大型バスの燃料装置のリコールについて

平成 24年12月18日

リコール届出番号3071

平成24年12月18日、UDトラックス株式会社に車両を供給している三菱ふそうトラック・バス株式会社が国土交通大臣に届け出しました。

改善箇所説明図

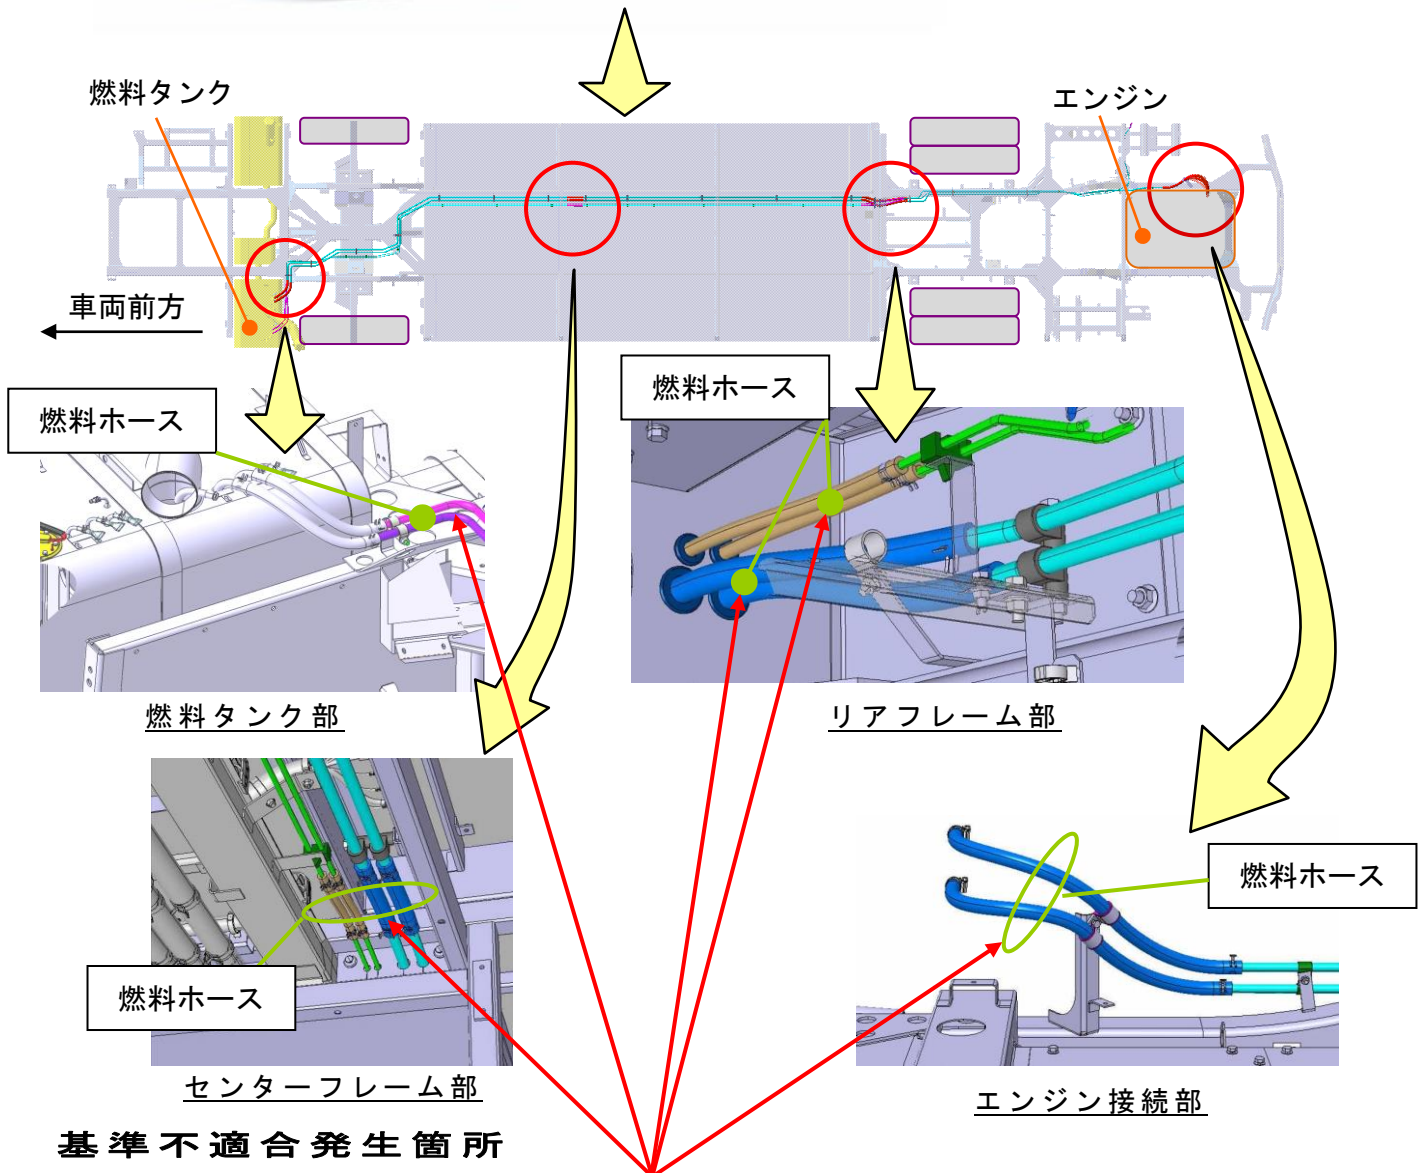
大型トラック・バスにおいて、燃料ホースから溶け出した亜鉛が軽油中の成分と反応して生成された化合物によって燃料噴射装置の内部バルブが固着する場合があります。そのため、エンジンの異音、白煙の発生、エンジン制御システム異常の警告灯点灯などが生じ、最悪の場合、エンジンの始動不良や吹け上がり等に至るおそれがある。

全車両、燃料ホースを対策品に交換する。また、エンジンを点検して燃料噴射装置に異常が認められたものは全数交換する。

注：□は、交換する部品を示す。

識別：作業完了車には、所定の位置に「HD163」の文字が記載された白黄色のシールを貼付ける。
